Laboratorio Nacional de  
Materiales y Modelos Estructurales

LM-PI-PV-AT-154-03

**INFORME DE AUDITORÍA TÉCNICA**  
**EXTERNA**  
**EVALUACIÓN DE LA COMPACTACION DE**  
**SOBRECAPAS EN LOS PROYECTOS DE**  
**CONSERVACIÓN VIAL DEL CONAVI**

**Diciembre 2003 – Marzo 2004**

**Gráfico No.1:** Representación gráfica del nivel cumplimiento de especificaciones de vacíos en campo (densidad de la sobrecapa).

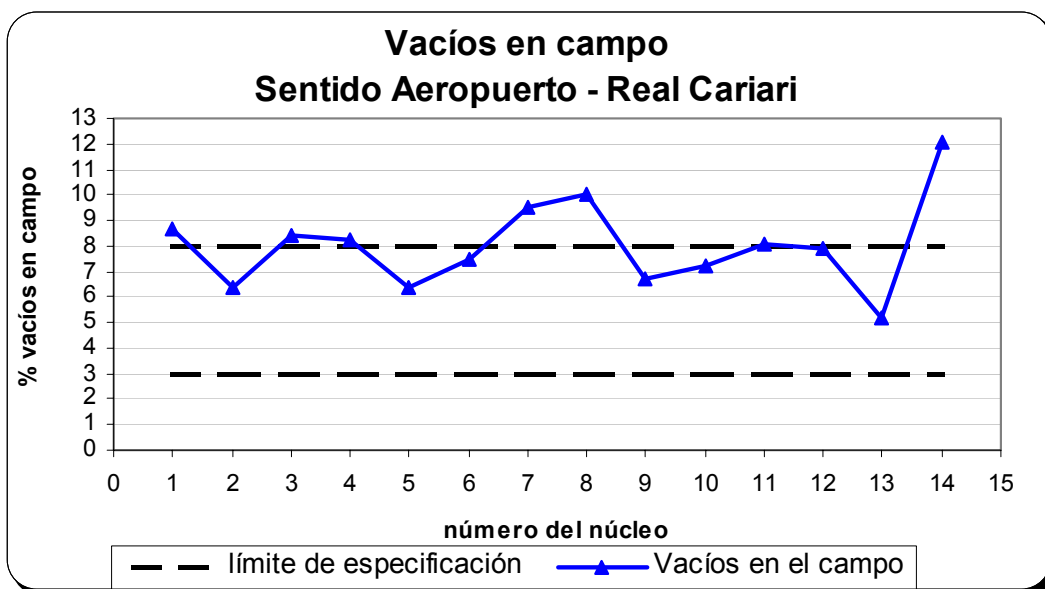
La presencia de vacíos altos (tramo No.1), muestra una sobrecapa que desde el inicio de su construcción mostraba incumplimientos con las especificaciones de vacíos, por lo tanto, el autocontrol y la verificación de la calidad deberían ser consecuentes con esta condición de incumplimiento y los pagos de esta sobrecapa deberían mostrar cierta reducción en el monto pagado en las estimaciones.

- b) **Hallazgo de la auditoría:** Los resultados obtenidos en el LANAMME confirman un incumplimiento de lo establecido en las especificaciones especiales presentando incumplimiento de vacíos sobre el límite superior de tolerancia. Estos incumplimientos deben estar asociados a reducciones de pago, calculadas por los ingenieros de proyecto mediante la metodología definida en el contrato, por lo tanto, las deficiencias encontradas deben ser corregidas a tiempo de manera que la mezcla producida sea pagada de acuerdo con la calidad que realmente tiene.

Gráfico No.3: Representación gráfica del nivel cumplimiento de especificaciones de vacíos en campo (densidad de la sobrecapa).

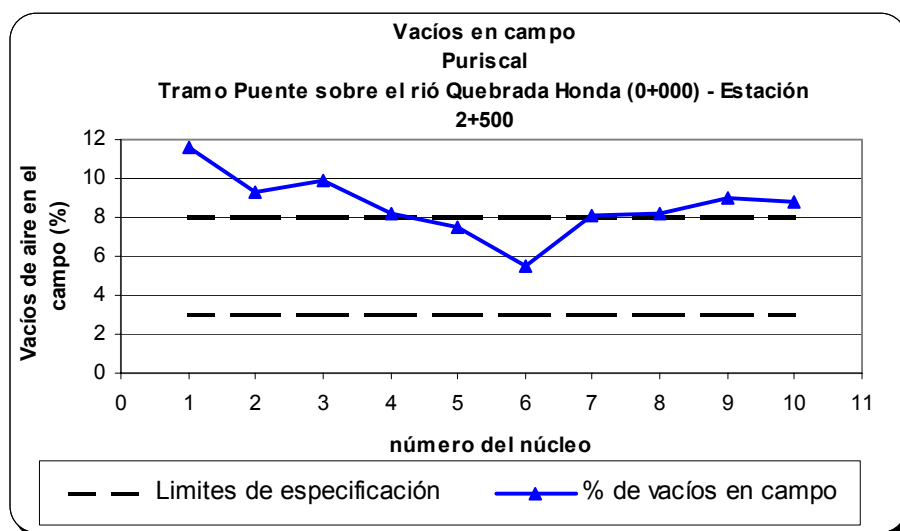
Los resultados mostrados en las tablas y gráficos anteriores muestran incumplimiento en cuanto al porcentaje de vacíos y por consecuencia en la densidad de la sobrecapa colocada. Los vacíos obtenidos por la Auditoría Técnica sobrepasan el límite superior de especificación (vacíos altos), con la consecuente disminución en la vida útil de la sobrecapa y la probable susceptibilidad a la humedad de la misma.

- b) Hallazgo de la auditoría:** Los resultados obtenidos en el Lanamme confirman un incumplimiento de lo establecido en las especificaciones especiales presentando vacíos altos. El actual sistema de autocontrol y verificación de la calidad no evalúa eficientemente la calidad de la mezcla colocada, ya que no se detectan y corrigen estos incumplimientos de forma oportuna.
